Formular de evaluare a condițiilor de accesibilitate a clădirilor publice

Data: 27-05-2025

Echipa de evaluare: Viorel Zaporojan, monitor de accesibilitate

Categorii	Indicatori	Date colectate
Localitate, raion:	Carpineni (Hincesti)	
Adresa, strada, nr.:	-	
Instituția:	BESV 20/19 (liceul teoretic „Ștefan Holban”)	
Tipul instituției:	Instituție educațională	
Latitudinea:	46.760688 ,	
Longitudinea:	28.357206

Fig. V.42.a Amenajarea unei cabine WC adaptate - tip A

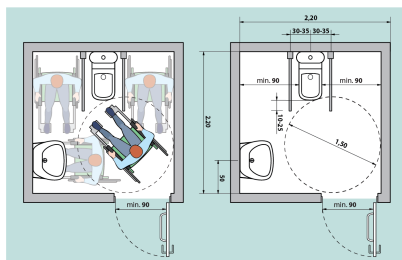
Tipul vasului WC:

0

Vasul WC are bare de suport:

Da, rabatabilă, la înălțimea de: 72 cm

Standard: 70 cm și minim o bară trebuie să fie rabatabilă

Lavuar/chiuveță:

Da , înălțimea de: 76 cm

Standard: h - 85 cm

Este spațiu liber sub lavoar:

Da , dimensiunea de: 50 cm

Standard: minim 67 cm

Categorii	Indicatori	Date colectate
	Este uscător de mâini:	Da , se află lângă lavoar , la înălțimea de: 105 cm Standard: maxim 100 cm
	Întrerupătoarele sunt poziționate la o înălțime de 80 până la 110 cm de la podea:	Nu
	Toaleta este echipată cu sistem/buton de alarmă:	Nu
	În toaletă sau cabine există cuier pentru haine:	Nu
	Culori contrastante:	Nu Standard: este o diferență de culoare contrastantă (culori închise / culori deschise) între perete și podea
	Colacul de WC este de o culoare contrastantă cu vasul de WC:	Nu
	Iluminare bună (lumină de zi și lumină artificială) în WC:	Da
